OGGETTO:[ID_VIP 5205] VALUTAZIONE PRELIMINARE AI SENSI DELL'ART. 6, C.9 DEL D.LGS.152/2006 E SS.MM.II. PROGETTO "DIGA DI OZOLA - INTERVENTO DI CONSOLIDAMENTO STRUTTURALE DELLA DIGA CON TRASFORMAZIONE DALLA TIPOLOGIA A VOLTE E SOLETTE POGGIATE SU CONTRAFFORTI ALLA TIPOLOGIA A GRAVITÀ- IMPIANTO IDROELETTRICO DI LIGONCHIO, COMUNE DI VENTASSO (RE)"- NOTA TECNICA.

Fig.2 Confronto stato di fatto (sx) e stato di progetto (dx) lato valle

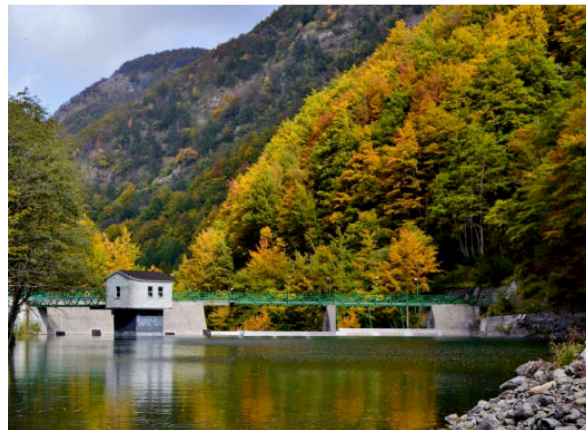
- a) Modifica degli scarichi di superficie, di fondo e di mezzo fondo;
- b) Sostituzione dell'attuale passerella pedonale sul piano di coronamento con un nuovo impalcato su due campate (fig. 2), portando così all'eliminazione delle pile metalliche esistenti e la loro sostituzione con un'unica pila di calcestruzzo in corrispondenza della sezione in cui lo sfioro passa da quota 1225,10 m a 1225,65 m. Tale passerella sarà lunga 35 m e verrà suddivisa in 2 campate di lunghezza paria a circa 20 e 15 m;
